**RESUELVE CONTROVERSIA PRESENTADA  
POR SOCIEDAD ENERGÍAS RENOVABLES EL  
QUILLAY SPA, EN CONTRA DE CGE S.A. EN  
RELACIÓN CON EL PMGD LA MONTAÑA DOS.**

Figura 2: Diagrama Unilineal de las instalaciones existentes en la S/E Cauquenes.

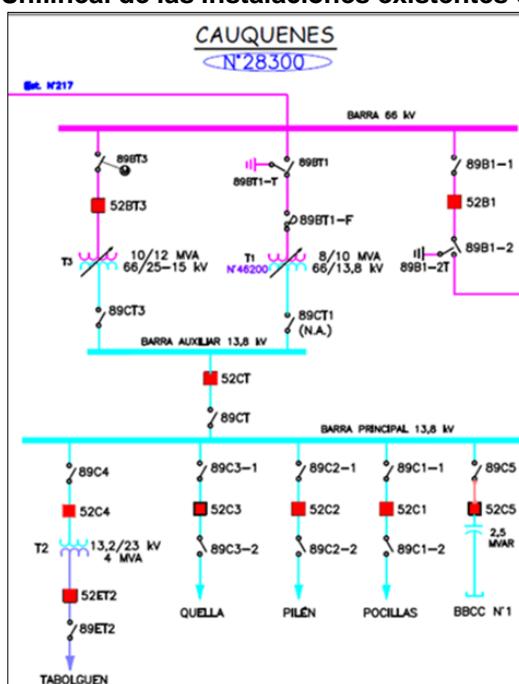
Ahora bien, de acuerdo a los antecedentes presentados y teniendo en cuenta el marco normativo aplicable, esta Superintendencia puede señalar que la solicitud realizada por el Reclamante, respecto a ordenar a CGE S.A. permitir el reemplazo del autotransformador de 4 MW para dar conexión al PMGD PV La Montaña Dos, existente en la cabecera del alimentador Tabolguen (S/E Cauquenes) -lo cual es presentado por la Sociedad Energías Renovables El Quillay SpA en los estudios de conexión de fecha 09 de junio de 2021, y reiterado en las observaciones al ICC de fecha 09 de agosto de 2021-, **no es procedente, debido a que dicho elemento pertenece al segmento de transmisión zonal.**

En consecuencia, considerando que el recambio del autotransformador de 4 MW existente en la cabecera del alimentador Tabolguen **está fuera del alcance regulatorio del D.S. N°88, no es atendible la solicitud presentada por la empresa Sociedad Energías Renovables El Quillay SpA, debido a que dicho reemplazo no se encuentra sujeto al alcance de las obras adicionales.** Además, conforme lo dispuesto en el artículo 2-5 de la NTCO, dicho elemento debe ser considerado en el análisis de transmisión zonal, debido a que corresponde a uno de los equipamientos que se encuentran en serie dentro de la S/E Cauquenes.

2° Que, no ha lugar la controversia presentada por la empresa Sociedad Energías Renovables El Quillay SpA en contra de CGE S.A., en relación con la posibilidad de considerar el reemplazo del autotransformador de 4 MW ubicado en la cabecera del alimentador Tabolguen, ya que dicho elemento pertenece al sistema de transmisión zonal, por lo que no es posible su modificación bajo el marco establecido en el D.S. N°88. Lo anterior, se encuentra fundamentado por esta Superintendencia de acuerdo con lo indicado en el Considerando 4° de la presente resolución.
